CONSULTA PÚBLICA Nº 121/2022

APRIMORAMENTOS PROPOSTOS PELA CPAMP

CICLO 2021-2022

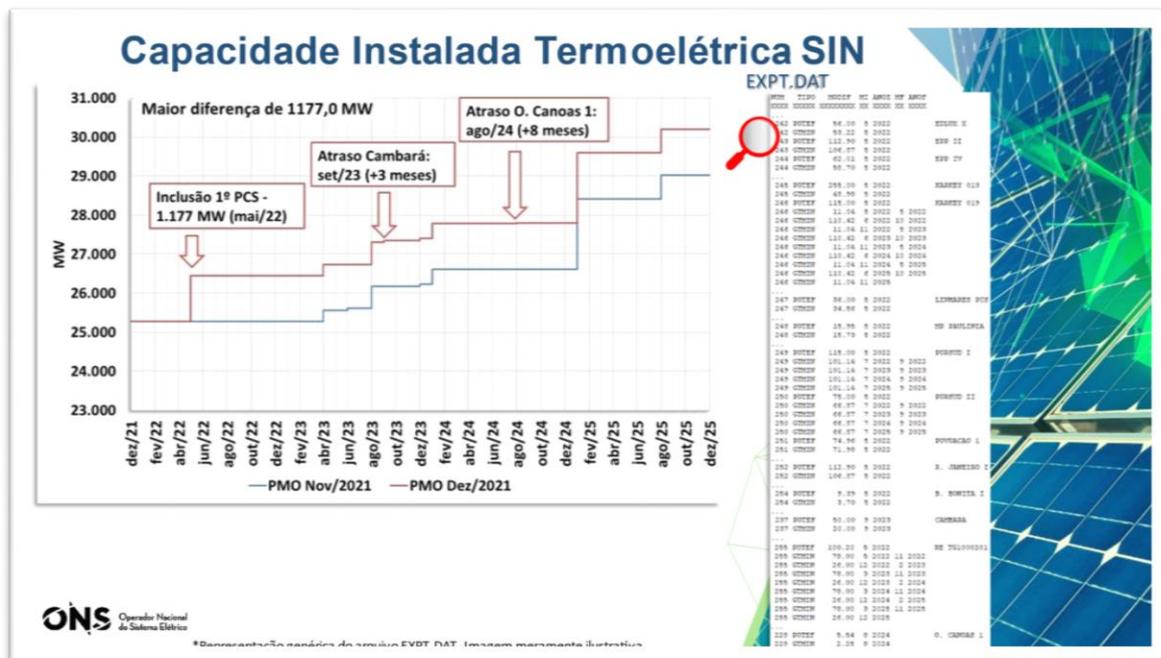
Pois bem, apesar da metodologia proposta ser importante, o Grupo CPFL observou uma fragilidade que reside nas premissas apresentadas que são utilizadas para a calibração dos pares de aversão ao risco, sendo o principal e mais sensível relativo à configuração do parque gerador utilizado como estudo.

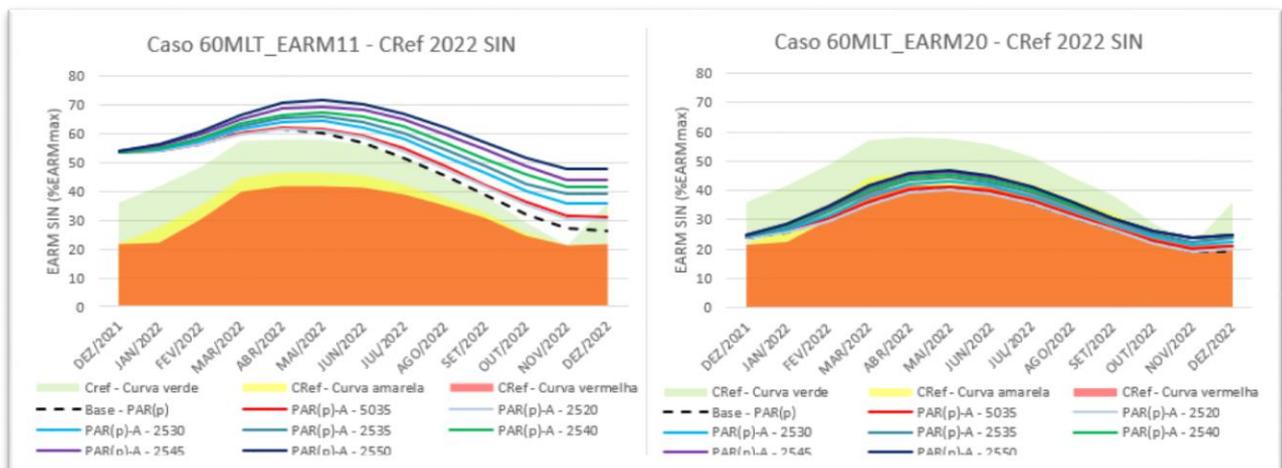
Outro ponto importante a ser considerado em uma análise mais aprofundada é o cronograma de manutenções de UHE's e Térmicas, utilizado no período de calibragem. É de conhecimento que as usinas despachadas centralizadamente já apresentavam no período analisado postergações sucessivas de pedidos de manutenções. Em condições críticas futuras, estas manutenções não ocorrerão da mesma forma que ocorreram no período de 2021 a 2022.

Soma-se a isso o fato que as curvas de referência (CRef) citadas são atualizadas anualmente, num processo de simulação que é dependente da situação vigente do sistema na ocasião de sua confecção, vide metodologia descrita na nota técnica NT-ONS DPL 0156/2021, que define a curva vigente em 2022, utilizada nos estudos da CPAMP relacionados a esta CP. De acordo com a citada Nota Técnica, isso se dá pelo fato de que tal metodologia foi idealizada para auxiliar o ONS em sua atribuição de "... *propor medidas adicionais de segurança energéticas sempre que as condições conjunturais possam impor risco ao atendimento energético do País...*" e completa ainda que isso tem sido necessário para viabilizar o "*equilíbrio conjuntural*" que vem sendo prejudicado devido "*às condições hidrometeorológicas críticas que vem ocorrendo nos últimos anos*", de modo que "*... a curva fica condicionada ao montante de despacho termoeletrico, bem como ao cenário hidrológico selecionado e ao nível de segurança indicado para o mês de novembro (final do período seco), variáveis estas que retratam a aversão ao risco de curto prazo percebido pelo ONS e CMSE.*"

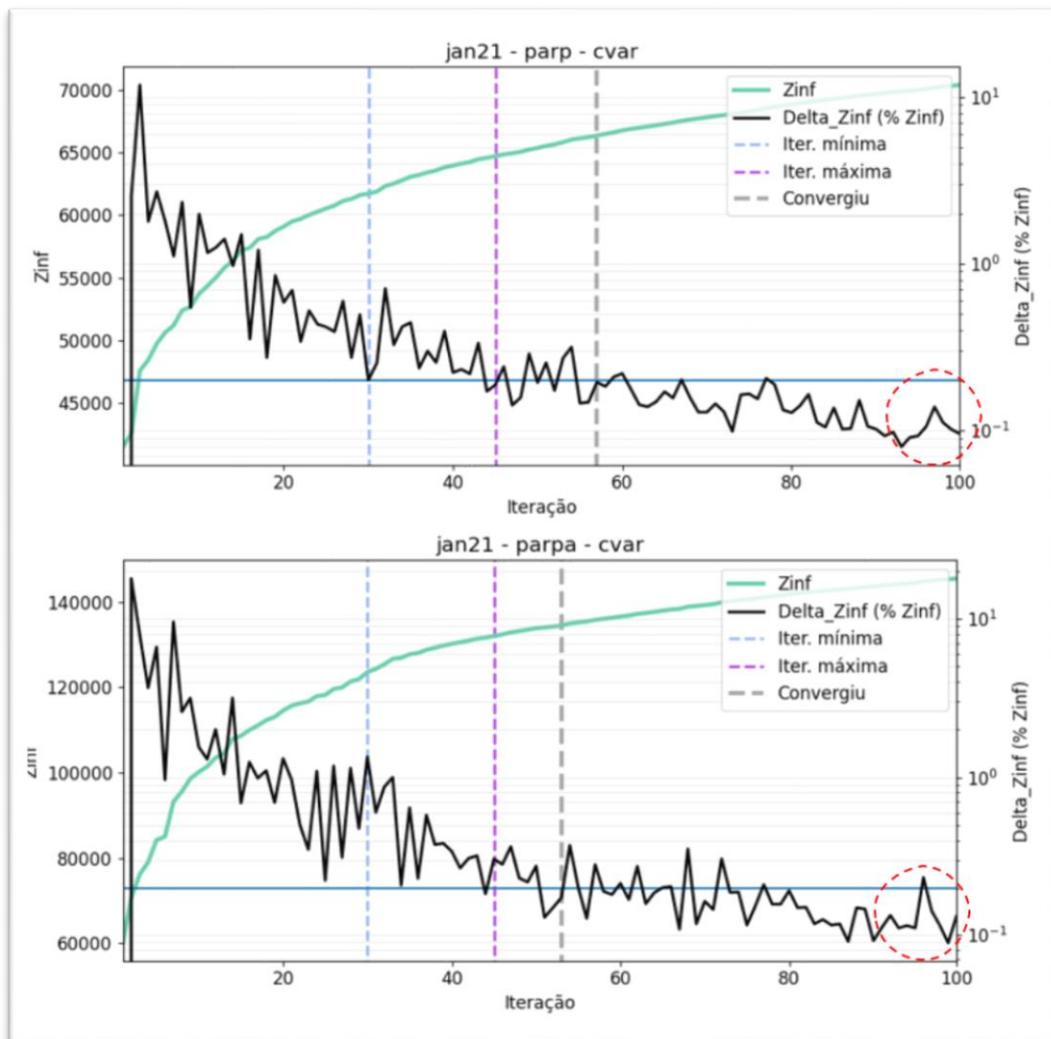
No capítulo 3 do Relatório, em que é apresentada a metodologia do modelo Par(p)-A, são introduzidas questões relativas ao aumento da complexidade do problema de otimização pela adição das novas variáveis de estado para cobrir o período anual. Na 'Figura 3 – Avaliação da estabilidade de Zinf para os casos de PMO', página 23 do Relatório, são apresentados gráficos para três casos simulados com o máximo de iterações (100) possível no modelo Newave, onde é possível observar a variabilidade da medida "Delta Zinf", mas que, com o critério vigente (3 iterações sucessivas com valor inferior a 0.2) *“os casos convergiram com mais de 45 iterações, independente do emprego do PAR(p) ou PAR(p)-A, o que indica que já se fariam necessárias mais iterações neste caso, em relação ao limite imposto pelo número máximo de iterações”*.

Dessa forma, nessa seção os casos simulados, ainda em fase de investigação pela FT-Newave para validação da metodologia, puderam contar com um limite maior de iterações entre 80 e 100 a fim de melhor avaliar a qualidade e estabilidade das soluções fornecidas. Ademais, é apresentado o aumento exponencial de tempo computacional, conforme aponta o Relatório nas Figuras 17 e 18 e Figuras 21 e 22.

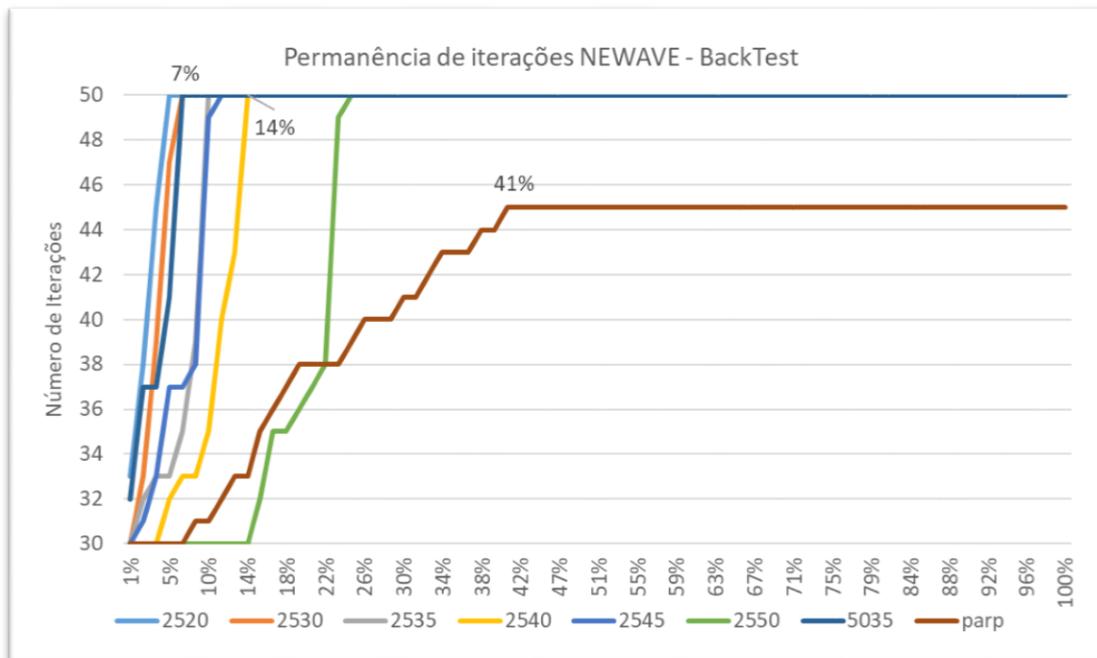
No caso da Garantia Física (estudos PDE) a Tabela 18 do Relatório, página 43, demonstra que o número de iterações deveria ser 80 ou 90, muito superior aos 50 que são propostos. Considerando o par ($N=6$, $\delta=0.1$), as tabelas das Figuras 28 e 29 indicam que o critério só é atendido na iteração 100 (exceto pelo caso de CVaR 25,50). A Tabela 19, página 45 do Relatório, apresenta valores baixos como iteração mínima, contradizendo o racional das tabelas anteriores, sem explicar a relação entre os estudos ou métricas.

Assim, mesmo ficando evidente nesse capítulo que é necessário um critério mais restrito para estabilidade da solução utilizando Par(p)-A e que para atingimento de tal critério são necessárias mais iterações, o Relatório dessa CP afirma que “*por restrição computacional*” recomenda-se limite de 50 iterações, sendo ainda mais limitante para estudos EPE, em que se recomenda $\min = \max = 50$, não permitindo uma faixa mínima de iterações com teste de convergência (os estudos sempre serão finalizados nessa iteração, sem importar sua qualidade).

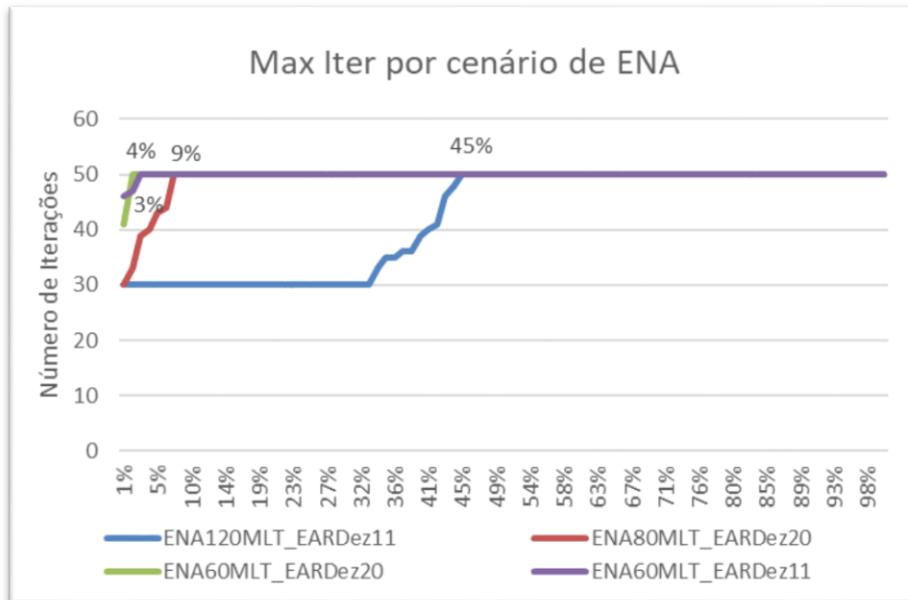
Analogamente, o gráfico abaixo apresenta a curva de permanência para o estudo prospectivo, fornecido pela CPAMP, apenas com os estudos que usaram Par(p)-A, onde pode-se observar que em casos com maior limitação de recursos (ENA mais elevada e armazenamento inicial mais favorável - dezembro de 2011) 45% dos estudos convergiram, de acordo com o critério proposto, antes do número máximo de iterações. Em contrapartida, os demais casos, com ENAs mais baixas e menor armazenamento inicial, apenas de 3% a 9% dos estudos atingiram a estabilidade na solução.

Dessa forma, o Grupo CPFL entende que o critério proposto é uma métrica de difícil atendimento, não tendo efeito com essa limitação de 50 iterações, pois esse fator foi a causa majoritária da parada do programa. Ainda vale acrescentar que, como consequência, as soluções fornecidas para análise dessa CP não podem ser consideradas estáveis ou confiáveis, pois conforme mostram os diversos gráficos de Zinf apresentados no Capítulo 3 do Relatório (Figuras 2, 3 e 12), os custos de operação são mais variáveis e apresentam maiores oscilações quando se utiliza Par(p)-A.

Assim, recomenda-se a reexecução pela Comissão do maior volume possível de estudos com o critério de convergência vigente ($N=3, \delta=0.2$), que é menos rígido que o proposto e talvez possa atingir e permitir um máximo de 80 iterações como limite, uma vez que as tabelas apresentadas no Capítulo 3 demonstram que com esse critério grande parte dos estudos avaliados teria atingido a equivalência estatística testada.

Figura 130 - PLD no submercado nordeste – Projeções.

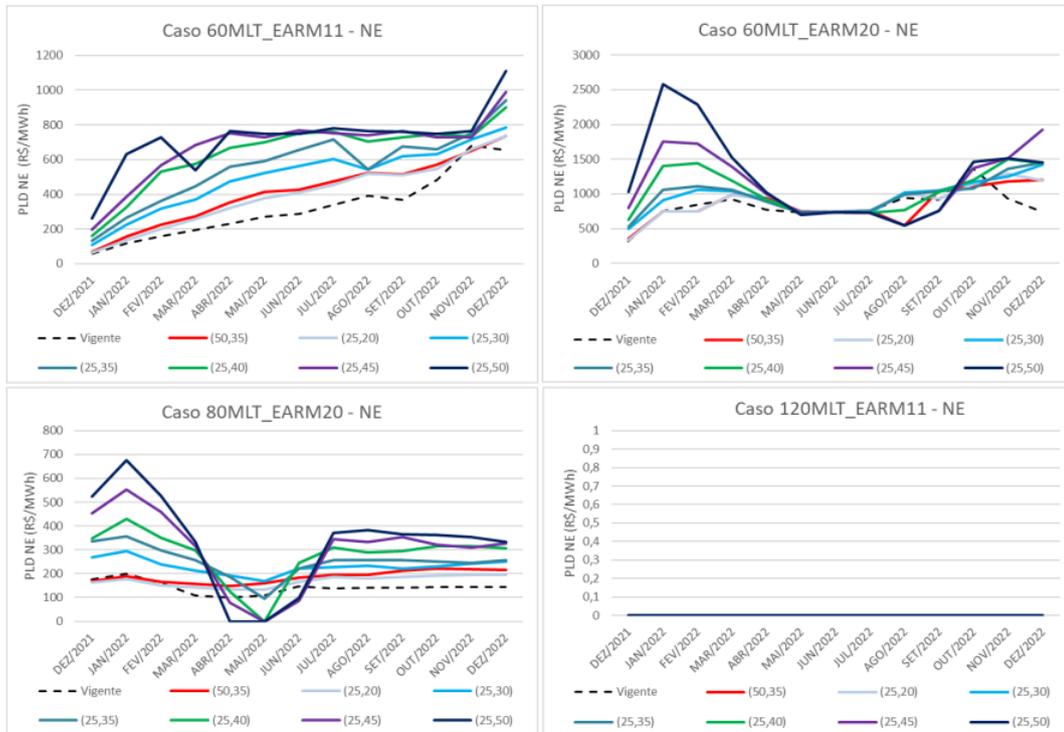
Esse fator instaura dúvida se essas usinas tiveram seu comando atualizado para refletir a necessidade calculada previamente em cada cenário simulado ou se seu despacho foi mantido fixo, igual ao do estudo base em todos os prospectivos. Lembrando que trata-se aqui de usinas de porte significativo para o sistema, que juntas podem fornecer 2.2 GW de potência e com CVU contido numa faixa muito frequente de CMOs, resultante de diversos desses cenários, tendo assim, elevada probabilidade de despacho no cenário de 60% MLT e 80% MLT, por exemplo, quando observa-se os resultados de CVU apresentados no

relatório, e reproduzida a seguir para o Submercado NE, onde se localiza a UTE P. Sergipe I. Sabe-se que o despacho é definido pelo benefício GNL, mas tal arquivo não foi disponibilizado para verificação.

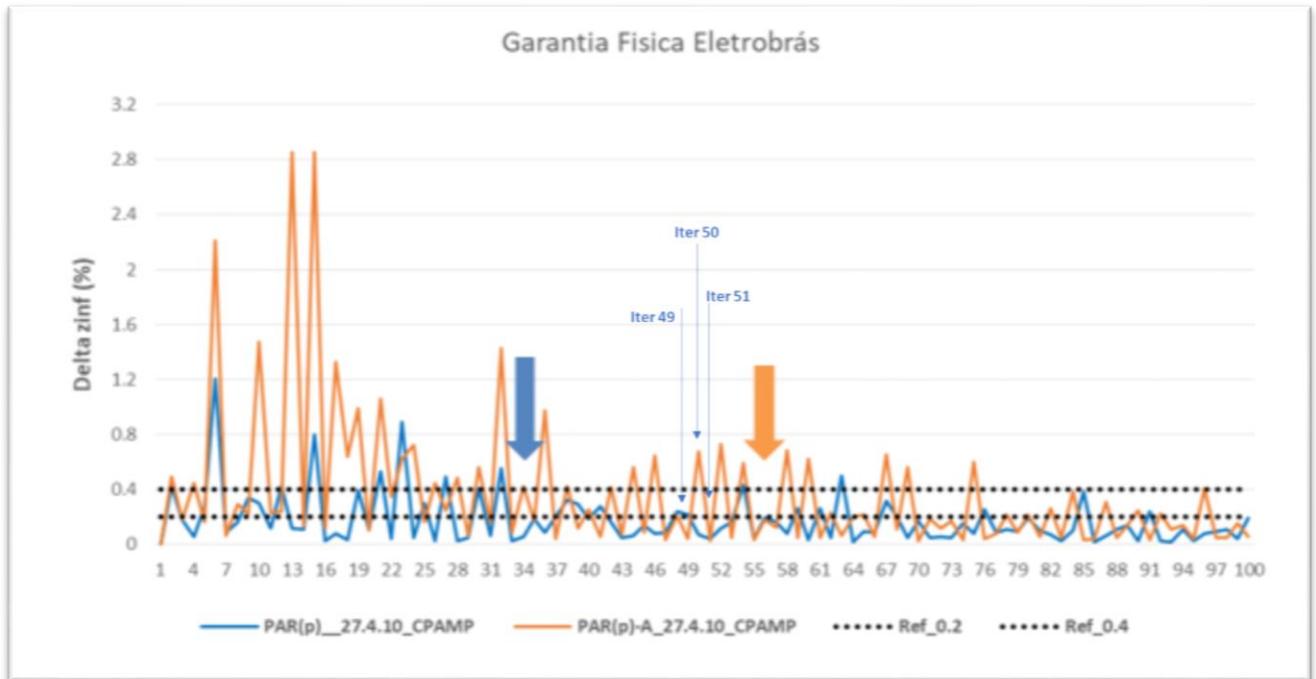
O Grupo CPFL observou que a base proposta para avaliação dos parâmetros voltadas aos estudos de longo prazo, em especial no cálculo das Garantias Físicas, foi apresentada no relatório apenas com análises de custo. Além disso, o relatório apresenta dificuldades de convergência do modelo com as metodologias propostas para os casos de planejamento indicando a necessidade de que o processo de convergência supere de forma significativa as 50 iterações, que é o máximo indicado para os casos de PMO e PLD, e arbitrariamente indica a adoção de iterações mínima igual ao número máximo em 50. Isso

não parece ser coerente com os resultados apresentados, pois não há garantia de que o número fixo de 50 iterações leve a resultados suficientemente adequados para que a estabilização do problema resulte em uma política de operação satisfatória.

É possível notar, com base na Figura 19 do Relatório da CPAMP, que o entorno da iteração 50 para o caso de garantias físicas das UHE's da Eletrobrás, não seria um ponto adequado para se fixar o número de iterações com base na estabilidade do delta Zinf.

Pelo exposto, o Grupo CPFL entende que a proposição de fixar $iter_min = iter_max = 50$, visto que a solução no entorno da iteração 50 ainda está muito instável, não é adequada. Visivelmente, um número minimamente razoável estaria próximo de 80 iterações, e ainda considerando o nível de tolerância atual (0,2%).
